改善箇所説明図

ジョンディアL100H変速機（交換部品）

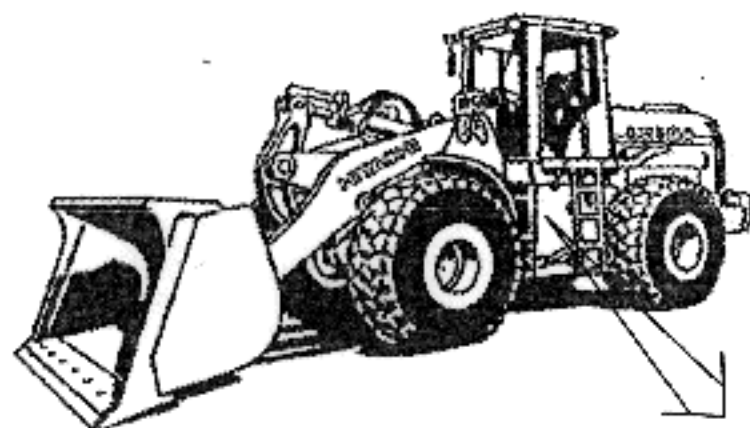
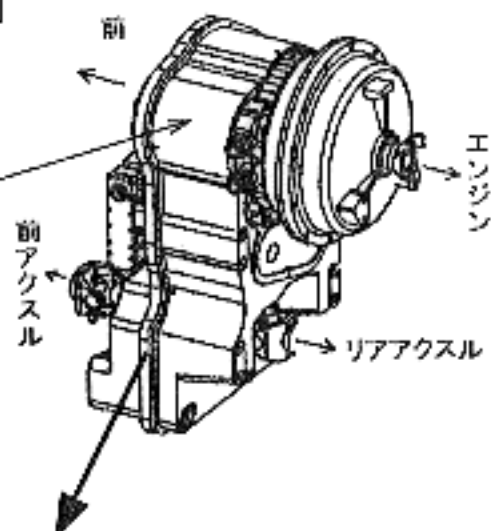
不具合発生箇所

動力伝達装置の変速機において、クラッチ構成部品の一部であるスナッピングの熱処理が不適切なため、スナッピングが破損し、そのままの状態で使用が続けるとクラッチの動力伝達が不可能となり、最悪の場合、走行できなくなるおそれがある。

交換後、変速機の正面（前アクスル側）に白ペイントを塗る。

改善内容

当該変速機を対策品と交換する。
